**Avis de la mission régionale d'autorité  
environnementale sur le projet d'aménagement  
foncier agricole et forestier (AFAF)  
de la commune de Saint-Ouen-le-Brisoult (Orne)  
avec extensions sur Neuilly-le-Vendin (Mayenne) et  
Saint-Patrice-du-Désert (Orne)**

**présenté par le Conseil Départemental de l'Orne**

**N° : 2017-002360**

Périmètre de l'AFAF - Plan des travaux connexes (carte extraite du dossier – octobre 2017)

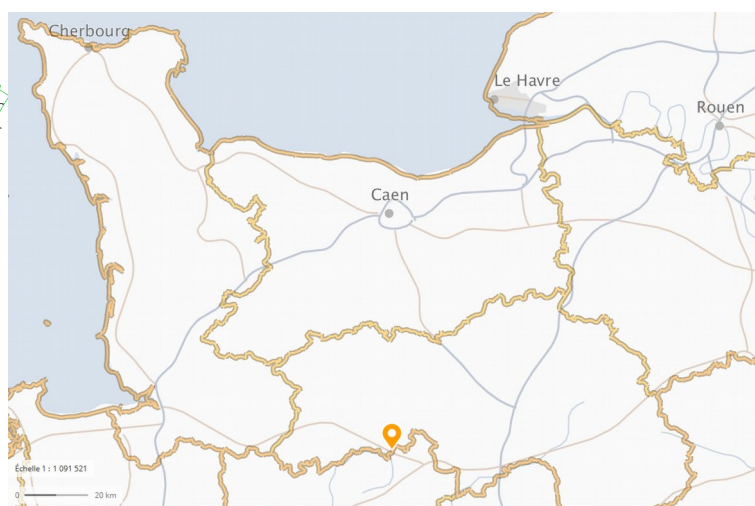
Le projet nécessite, et c'est là son impact majeur sur l'environnement, l'arasement de 8,8 km de haies. En compensation, 10,37 km de linéaires seront réalisés.

Sur le fond, malgré les lacunes évidentes du dossier, notamment dues à l'absence d'évaluation des incidences Natura 2000, d'analyse sur les effets cumulés, de présentation complète des effets du projet et des mesures pour éviter et réduire ses impacts, il semblerait que les impacts du projet devraient être forts à court terme et plus réduits à long terme, à condition de réaliser des compensations cohérentes et d'en garantir la pérennité, en raison de la forte proportion de haies détruites et replantées (de l'ordre de 27% du linéaire total).

- démontrer la compatibilité du projet avec le Schéma régional de cohérence écologique (SRCE) ;
- évaluer par une méthode scientifique l'évolution du degré de connectivité de la trame bocagère ;
- définir précisément les modalités et les moyens permettant un réel suivi des plantations réalisées ainsi que du maintien des haies résiduelles ;
- veiller à l'identification, par décision communale ou dans le futur document d'urbanisme s'il y a lieu, des linéaires résultant de mesures compensatoires ainsi que des haies préexistantes ayant un rôle anti-érosif majeur ;
- s'assurer de la protection du scarabée pique-prunes ainsi que de la préservation des corridors écologiques de la trame verte et bleue communale.
